改善箇所説明図

R1200GS

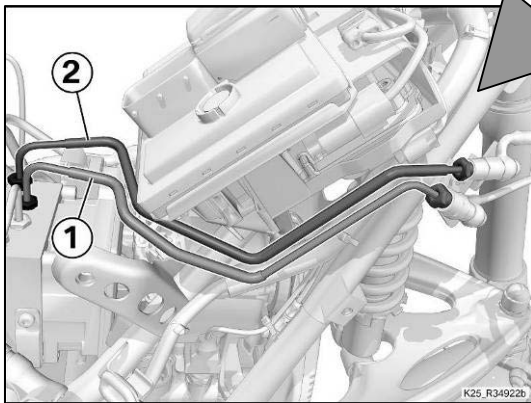
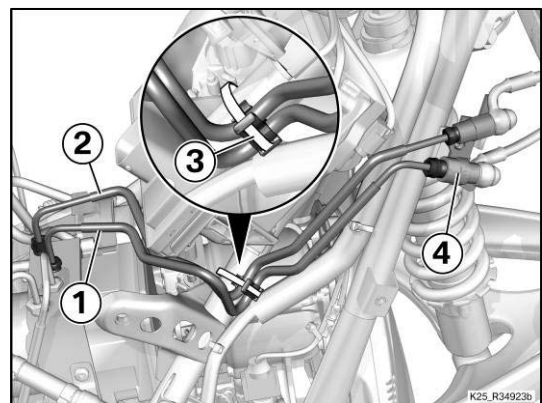
交換前の前輪用ブレーキ配管

- ① : 圧カライン(ブレーキキャリパー)
- ② : 圧カライン(ブレーキレバー)

交換後の前輪用ブレーキ配管

- ① : 圧カライン(ブレーキキャリパー)
- ② : 圧カライン(ブレーキレバー)
- ③ : 固定バンド
- ④ : アダプター

前輪用ブレーキ配管の固定方法が不適切なため、走行時の振動により配管両端部に応力が生じる場合がある。そのため、走行時の振動により当該部に亀裂が生じ、ブレーキオイルが漏れ、最悪の場合、制動力が低下するおそれがある。

全車両、前輪用ブレーキ配管を対策品と交換する。

識別マーク(白点)

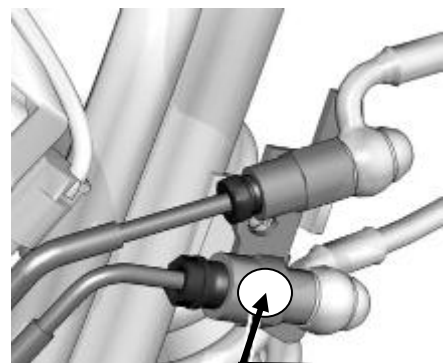
前輪ブレーキ配管上の接続部分に白ペイントマーク(図示とおりに)
